Připomínky k návrhu AO

- Akcelerační oblasti
- Vztahy v územním plánování
- Záměry větrných elektráren

Návrh připomínek k AO - obecné připomínky

Návrh připomínek k AO - obecné připomínky

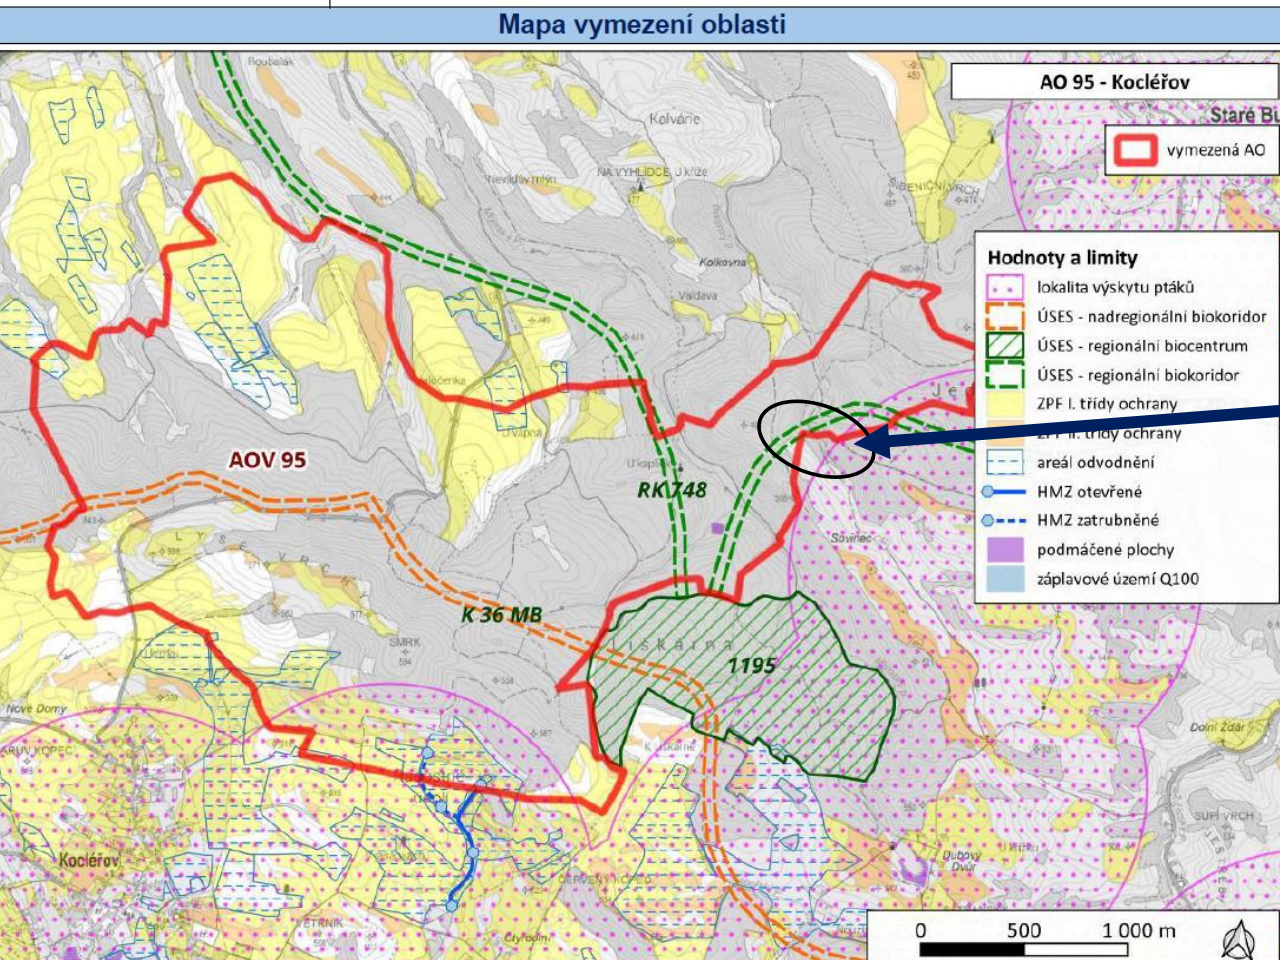
- Dlouhodobé omezení rozvoje území stanovením koridoru.
- Nejde o konkrétní záměry, ale pouze koridor, jehož využití je předem neurčité, nejasné, dlouhodobě blokuje jiné využití území v rámci rozvoje obce.
- Takové řešení lze považovat za nepřiměřené, neodpovídá hierarchii územního plánování.
- Zasahuje do výkonu práva samosprávy.

Návrh připomínek k AO - konkrétní připomínky AOV95 Kocléřov

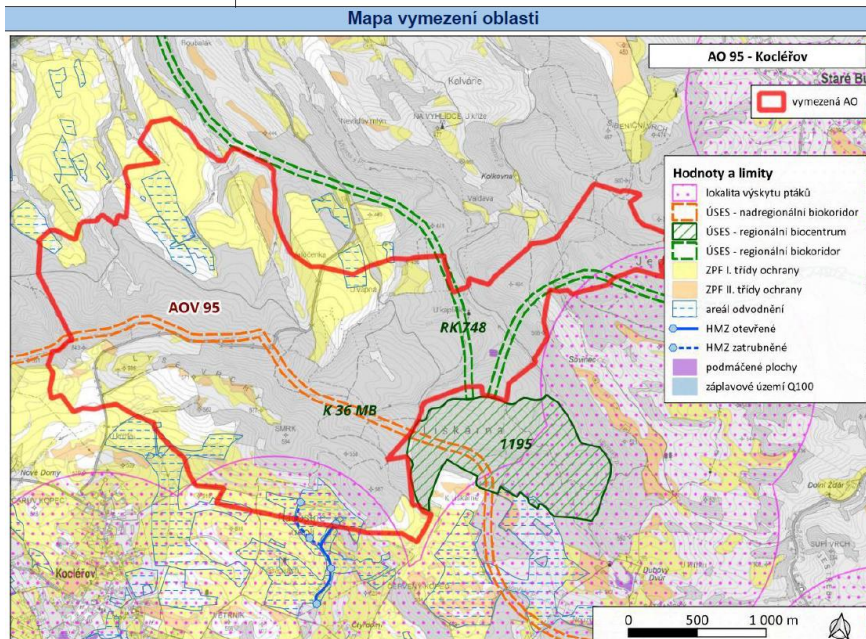
- Převážná část AOV jsou lesní pozemky; taktéž pokud jde o území navazující na k.ú. obce; pokud by byla většina z 18 věží směřována na ně, pak už nelze hovořit o mírném dopadu; zábor pro 1 VTE sice není velký, ale násobeno 18 jde o dopad zásadní
- tato kumulace nebyla řešena
- požadujeme doplnění podmínek využití lesních pozemků při kumulaci 18 věží, aby nedošlo k narušení ekosystémových funkcí lesa
- s ohledem na kumulaci věží požadujeme přezkoumání, zda jsou k dispozici dostatečné lesní pozemky k VTE v tomto počtu při zohlednění LHP

Návrh připomínek k AO - konkrétní připomínka AOV95 Kocléřov

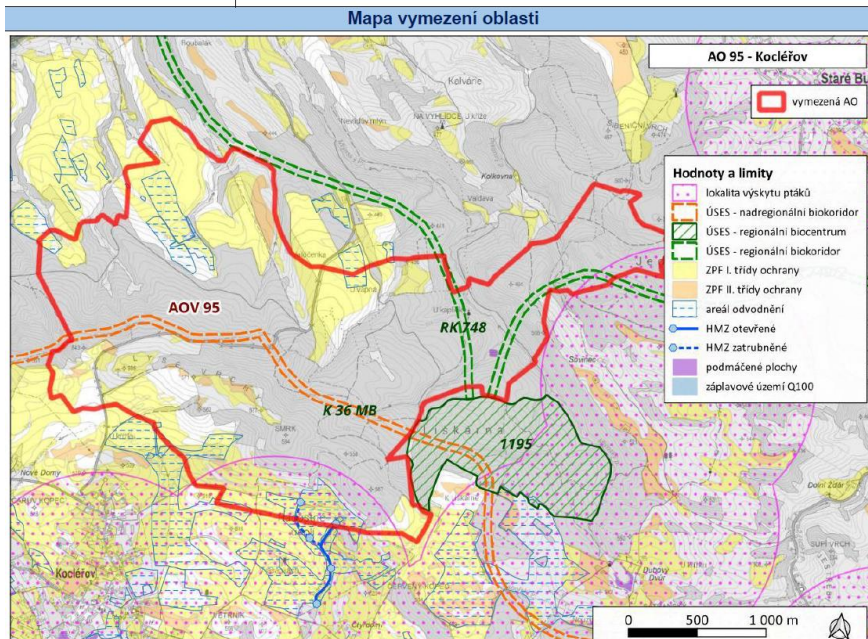
- Karta AO uvádí: *Současně je třeba respektovat, že značná část zóny zasahuje do lesních a zastavěných ploch, které nejsou pro umístování větrných elektráren vhodné. Zohlednit je potřeba také kumulaci s dalšími akceleračními oblastmi v pohledově exponovaném prostoru uzavírajícím jižní horizont Trutnovské krajiny.*

- Dopady jsou řešeny pouze max. výškou VTE 250 m
- To je zcela nedostačující řešení; zároveň z toho plyne, že většina AO je navrhována zcela zbytečně
- Zatímco karta AO hovoří o potřebě ochrany Podkrkonoší, odůvodnění ÚO to zužuje: Z hlediska ochrany krajinného rázu není oblast významně narušující, nenacházejí se zde významné krajinné pohledy a dominanty. Vizuální ochrana vodní elektrárny – přehrady Les Království v Bílé Třešně (národní kulturní památka), která je od jihozápadního okraje vymezeného území vzdálen přibližně 5 km, by neměla být ohrožena, jelikož charakteristický pohled na elektrárnu se uplatňuje zejména severním směrem, tedy mimo území vymezené pro účely výstavby OZE, navíc se jedná o technicistní památku, takže nové technologie v okraji pohledu by neměly mít zásadní dopad na panorama.

- Žádáme přehodnocení celého návrhu AO

Návrh připomínek k AO - konkrétní připomínky AOV95 Kocléřov

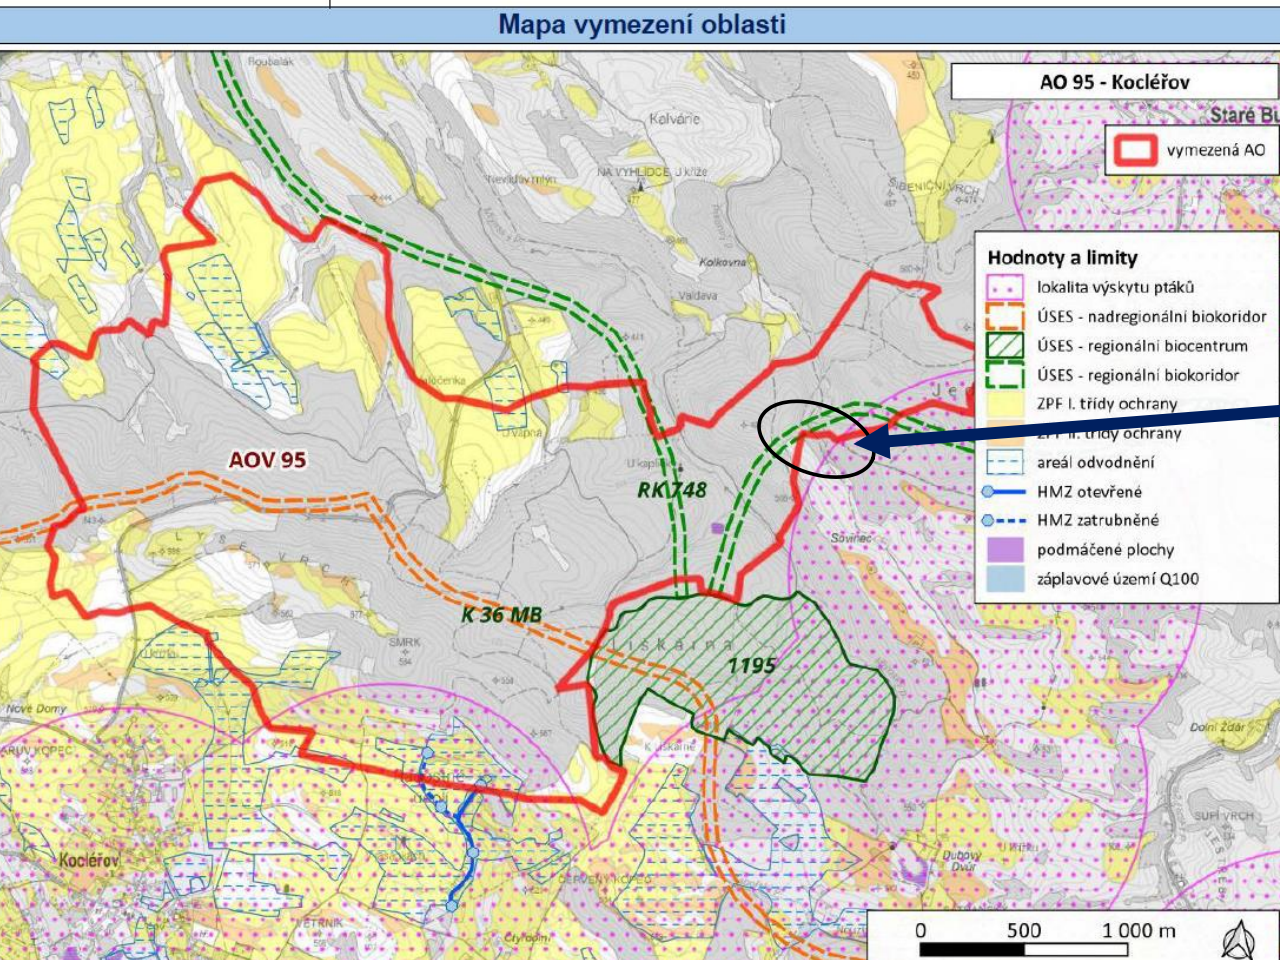
- Karta AO uvádí:
 - *Ve vzdálenosti do 15 km se pak uplatňuje rozsáhlý soubor památek Trutnovska a Podkrkonoší.*
 - *Zásadní hodnotou území je sakrální kompozice u Kocléřova pod vrchem Závora a dominanta kostelů v Kocléřově a Vítězně*

- *Zohlednit je potřeba také kumulaci s dalšími akceleračními oblastmi v pohledově exponovaném prostoru uzavírajícím jižní horizont Trutnovské krajiny.*

- Dopady jsou řešeny pouze max. výškou VTE 250 m
- Zatímco karta AO hovoří o potřebě ochrany širší krajiny a k tomu se má vázat výška max. 250 m odůvodnění ÚO to zužuje:

- *Z hlediska ochrany krajinného rázu není oblast významně narušující, nenacházejí se zde významné krajinné pohledy a dominanty. Vizuální ochrana vodní elektrárny – přehrady Les Království v Bílé Třemešné (národní kulturní památka), která je od jihozápadního okraje vymezeného území vzdálen přibližně 5 km, by neměla být ohrožena, jelikož charakteristický pohled na elektrárnu se uplatňuje zejména severním směrem, tedy mimo území vymezené pro účely výstavby OZE, navíc se jedná o technicistní památku, takže nové technologie v okraji pohledu by neměly mít zásadní dopad na panorama.*

- Žádáme přehodnocení celého návrhu AO, doplnění ochrany krajinného rázu do výroku ÚO

Návrh připomínek k AO - konkrétní připomínky AOV95 Kocléřov

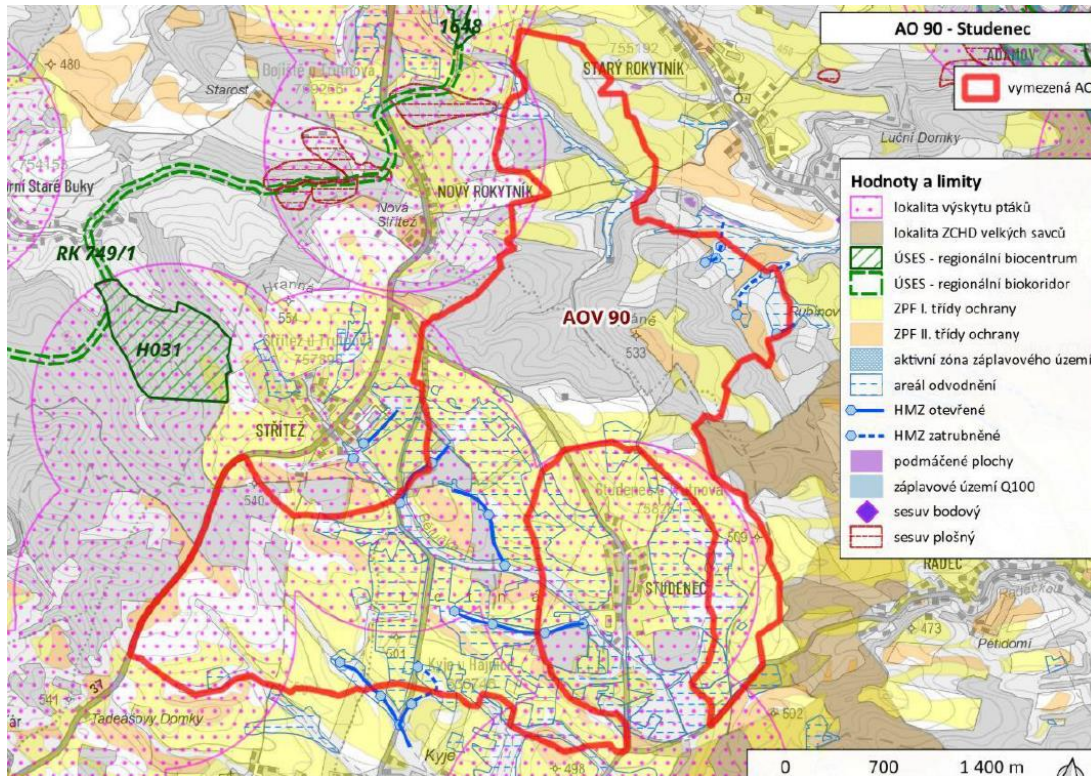
- Karta AO uvádí, že ve vzdálenosti 500 m od AO se nachází objekty u obce Horní Žďár; nejedná se o trvale obývané objekty, vliv zanedbatelný.
- Tento závěr není správný. Na zahrnuté části území obce jde o trvale obývané objekty spojené s hospodářskou a zemědělskou činností.
- Požadujeme vypuštění zahrnuté části obce Hajnice. Umístění VTE zde není možné, pokud není naplněn požadovaný limit. Nebyl ani dostatečně hodnocen vliv VTE na hospodářská zvířata a pastviny.
- V případě ponechání rozsahu AO (je-li splněn limit 500 m) je nutné trvale obývané objekty zahrnout do hlukových studií a hodnocení flicker efektu.

Návrh připomínek k AO - konkrétní připomínky AOV90 Studenec

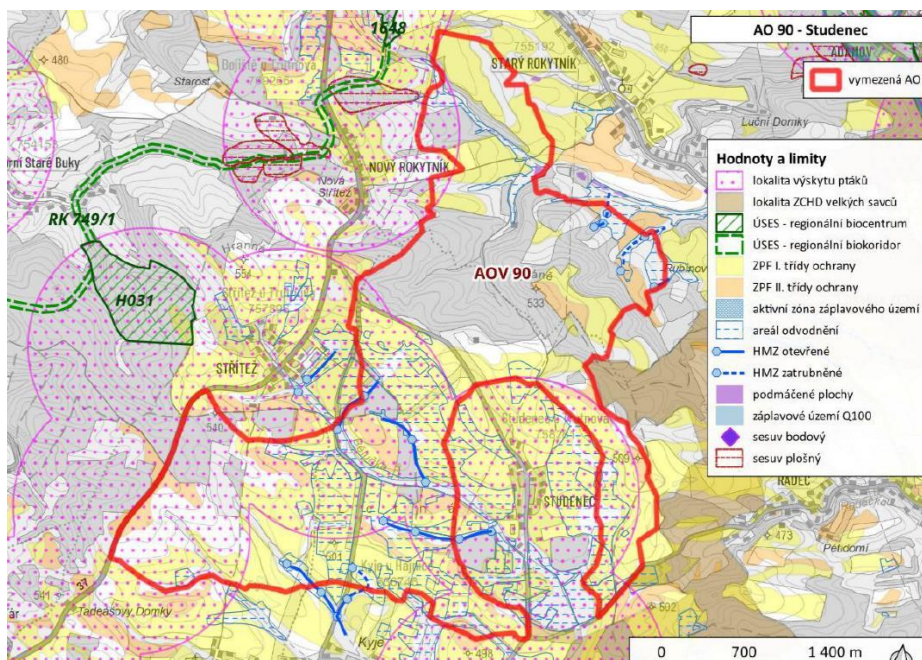
- Karta AO: Hodnocené území se vyznačuje mimořádně vysokou koncentrací kulturně-historických hodnot, výraznou válečnou pamětovou stopou krajiny a současně citlivými vazbami na krajinný rámec Trutnovska a Babiččina údolí. V bezprostředním okolí se nachází kostely sv. Mikuláše a sv. Šimona a Judy, četné pomníky a hroby z války roku 1866, sousoší a drobná sakrální architektura. Ve vzdálenosti do 5 km se dále prosazuje rozsáhlý soubor městských a sakrálních památek Trutnova, včetně kostelů, městského opevnění, radnice, parků, kašen, pomníků a vojenských hřbitovů. V širším území do 15 km vystupují další dominanty regionu, například hrad Břečtejn, Vízmburk, Nový zámek či hospital Kuks.*

- Zásadní hodnotou území je ochrana krajinného rámce Babiččina údolí, respektování kostelů, cenných lokalit a vymežujících horizontů, stejně jako ochrana historického centra Trutnova a jeho jižního, převážně zalesněného horizontu. Lesní porosty zde tvoří základní znak krajinné scény a pohledově exponované prostory jižního horizontu Trutnovské krajiny jsou citlivé i z hlediska kumulace s dalšími akceleračními oblastmi. Významná je rovněž potřeba zachovat pohledovou pohodu pro sídla Stráž a Nový Rokytník.*

- Větrné elektrárny by v tomto prostoru mohly narušit historickou scenérii Trutnova, vymežující horizonty i krajinný rámec Babiččina údolí, zejména při nevhodném umístění na lesních horizontech a v pohledově exponovaných polohách. S ohledem na stanovené podmínky v ÚO vliv mírně negativní.*

- V uvedeném výčtu zcela chybí dominantní horizont Krkonoš a Jestřebích hor, pohledové osy na obě pohoří jsou v obci zcela zásadní. Požadujeme doplnění hodnocení.*

Návrh připomínek k AO - konkrétní připomínky AOV90 Studenec

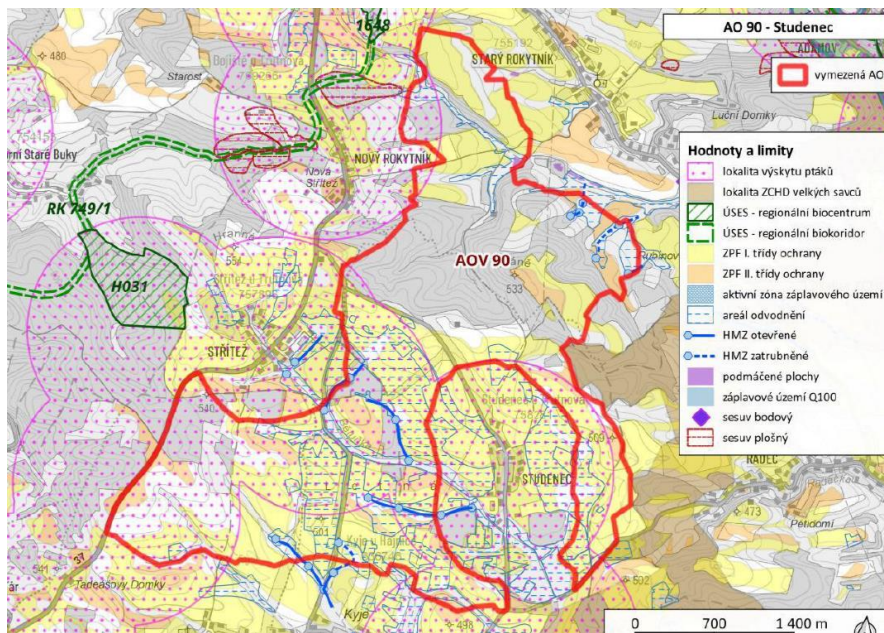
- Karta AO: *Větrné elektrárny by zde mohly narušit jak historický a pietní charakter krajiny, tak pohledové vazby na kulturní dominanty a horizonty. Případné umístění je proto možné pouze při důsledném respektování kumulativních vlivů a výškových limitů. Větrné elektrárny by se v území projeví jako nové výškové dominanty, které ovlivní kompoziční vztahy. Tyto vlivy jsou adekvátně řešeny podmínkami stanovenými v územním opatření.*

- V ÚO je stanovena pouze maximální výška 250 m; v odůvodnění: *Podmínka v odst. 3.1 písm. a) je stanovena zejména s ohledem na předvídatelnost z hlediska zajištění bezpečnosti letového provozu. Na trhu je k dispozici vícero typů větrných elektráren o výšce od terénu po horní úvrať listů rotorů kolem 245 m, tedy s rezervou méně než 250 m. Nadmořská výška akcelerační oblasti se pohybuje v rozmezí cca 450–520 m n. m. Z hlediska ochrany krajinného rázu a přírodních hodnot byla plocha modifikována tak, aby byla zajištěna ochrana vizuálně exponovaného horizontu Babiččina údolí a nedošlo k narušení krajinného rámce v okolí Turnova s vazbou na lokalitu Hrádeček. Potřeba zachování pohledových os pro sídla Střítež a Nový Rokytník.*

- Opatření jsou pro ochranu krajinného rázu a hodnot zjištěných v hodnocení zcela nedostačující. Je nutno doplnit přesnější hodnocení umístění VTE vč. hodnocení kumulace.

- Požadavky na respektování kraj. rázu a dalších hodnot musí být ve výroku ÚO (zde je jen výška)

Návrh připomínek k AO - konkrétní připomínky AOV90 Studenec

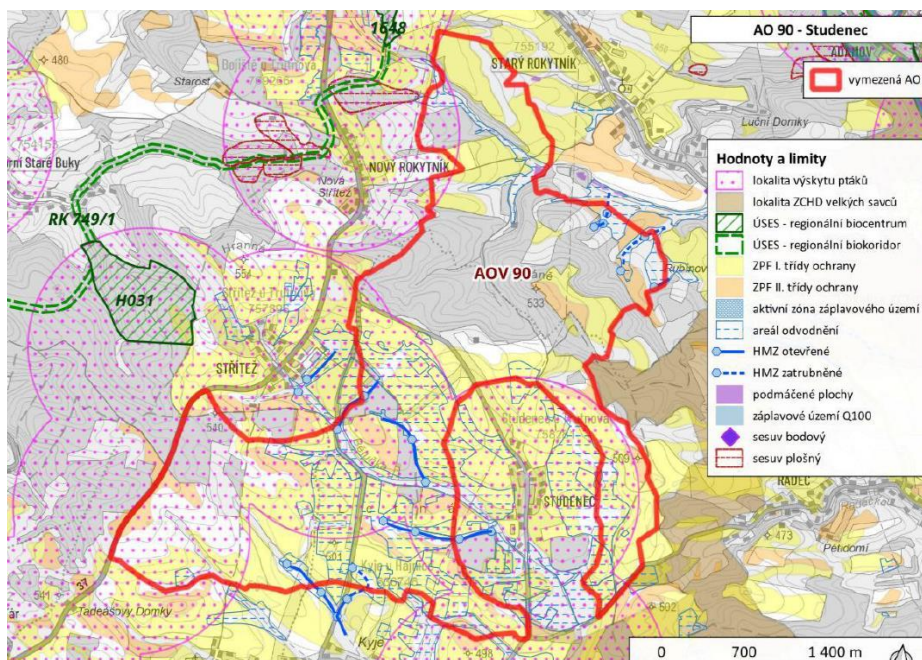
- *ÚO: Záměry OZE a související infrastruktury budou umístovány mimo nemovité kulturní památky. Půdorysná výměra areálů určených pro skladování elektriny (např. oplocených areálů s kontejnery) nepřesáhne 0,06 ha na jednu VTE a 0,8 ha pro celou akcelerační oblast. Přitom v žádné části areálu nesmí výška staveb a zařízení pro ukládání elektriny přesáhnout 8,0 m, měřeno od upraveného terénu po nejvyšší bod stavby/zařízení (např. atika, hřeben střechy, horní hrana kontejneru). Uvedený výškový limit musí být dodržen uprostřed každé hrany vnějšího líce stavby/zařízení.*

- V opatření zcela chybí hodnocení dopadů kontejnerových staveb v krajině. Je třeba doplnit podmínky vzdálenosti od křížků, kapliček, od drobné zeleně tak, aby reálně nedošlo k narušení. Má jít o kontejnery až 8 m, plocha cca 20x30 m, takže poměrně zásadní dopad, který může být extrémně pohledově rušivý.

- Toto není dostatečně hodnoceno.

Návrh připomínek k AO - konkrétní připomínky AOV90 Studenec

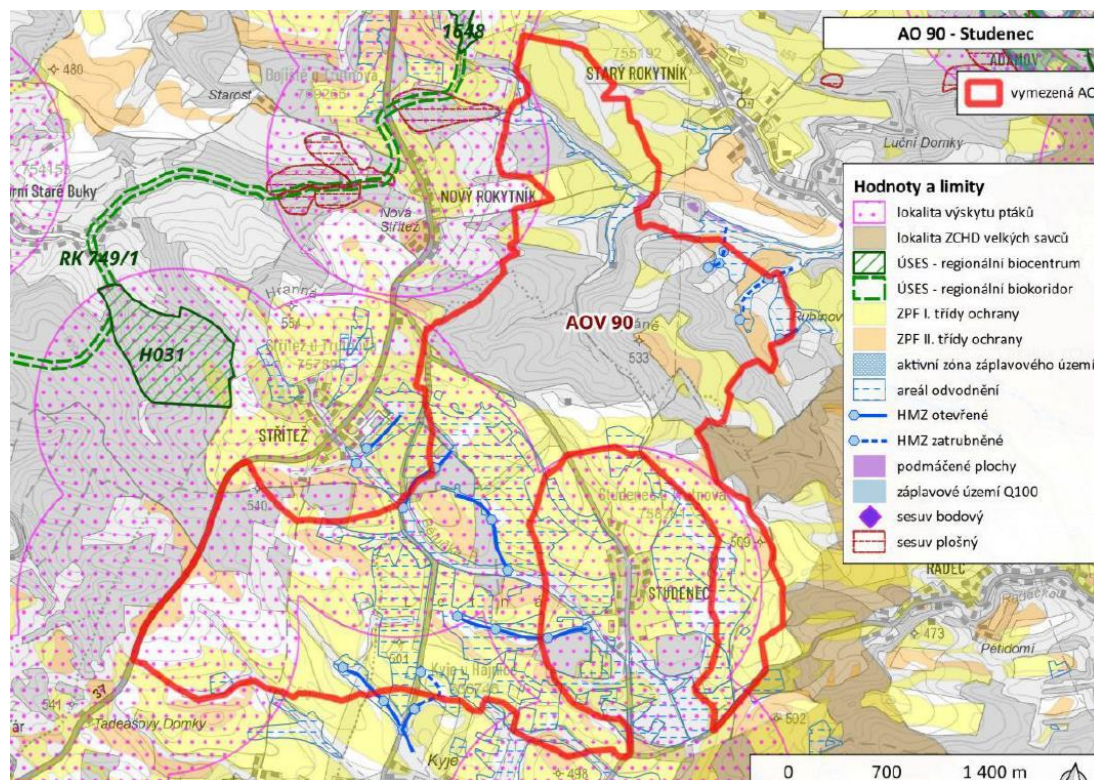
- Podmínka ÚO - *Záměry OZE a související infrastruktury budou umístovány mimo drobnou krajinnou zeleň (liniová zeleň, plošná zeleň do 0,5 ha) tvořící hodnotnou mozaiku krajiny, vyjma nezbytných křížení liniové dopravní a technické infrastruktury*
- V ÚO je třeba doplnit, co znamená „mimo“, např. relevantní vzdáleností či jinými prvky, jinak se jedná o neurčité a tedy nedostatečné ustanovení.
- V ÚO požadujeme doplnit obdobnou ochranu drobných sakrálních staveb v krajině.

Návrh připomínek k AO - konkrétní připomínky AOV90 Studenec

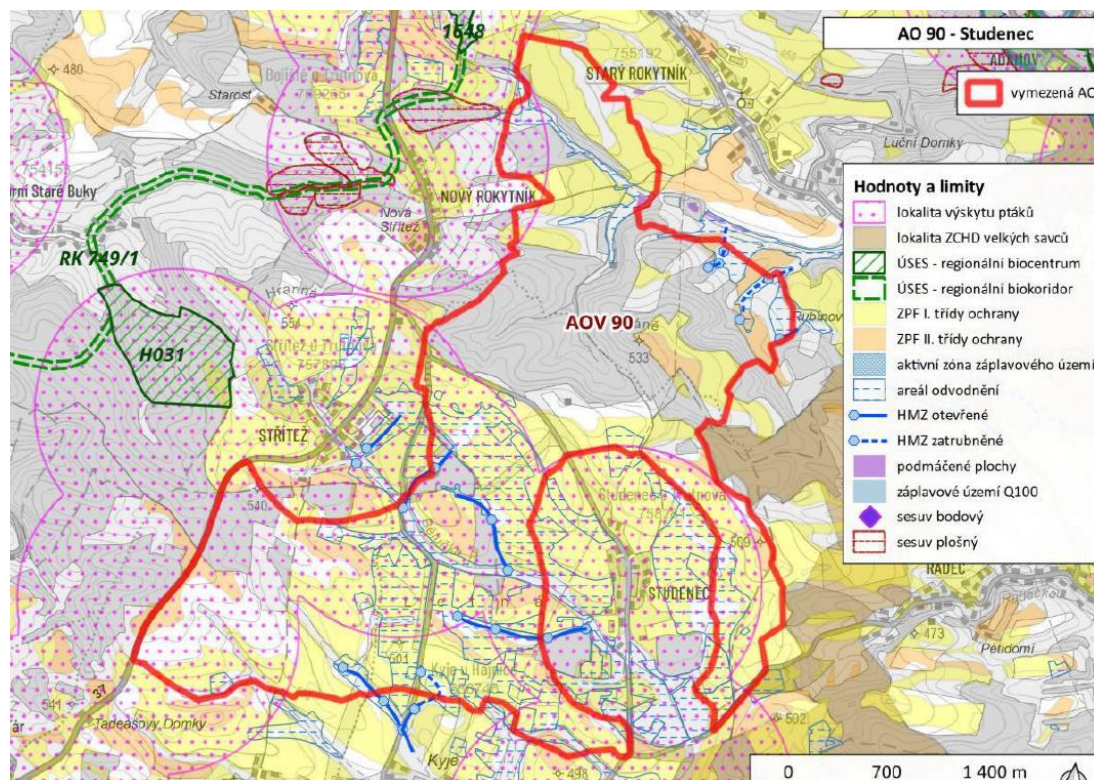
- Velká část AOV90 je ovlivněna výrazným výskytem ptactva, jde v podstatě o celou jižní polovinu
- Žádáme o přehodnocení velikosti AOV90 právě s ohledem na tuto velkoplošnou kolizi
- Vzhledem k tomu, že se vymezením AOV zjednodušují (nahrazují) postupy, je třeba provést řádné vážení přiměřenosti řešení v této fázi
- Požadujeme bližší specifikaci a hodnocení proveditelnosti technických řešení k ochraně ptáků a jejich uvedení ve výroku ÚO

Návrh připomínek k AO - konkrétní připomínky AOV90 Studenec

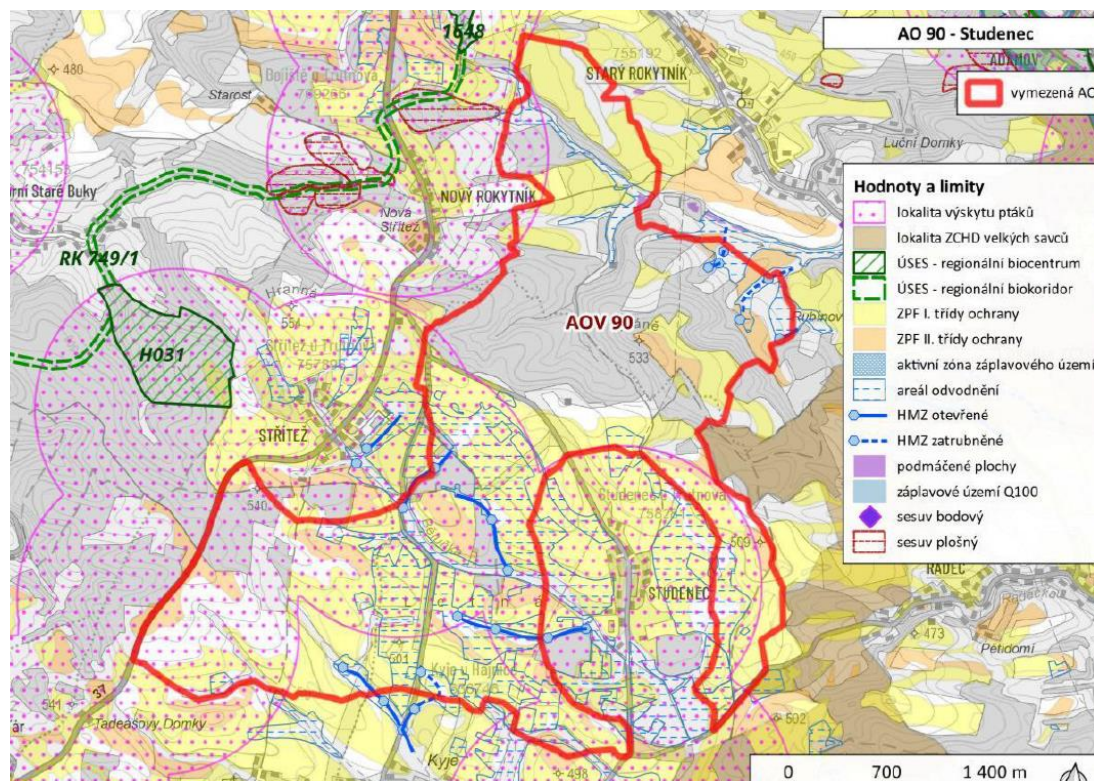
- Velká část území se nachází v ochranném pásmu vodních zdrojů (OPVZ), což není zmíněno
- Hajnice odebírá vodu z vrtu v Lukách
- Žádáme o doplnění hodnocení dopadu AOV, resp. záměrů VTE na OPVZ na důvody vymezení OPVZ
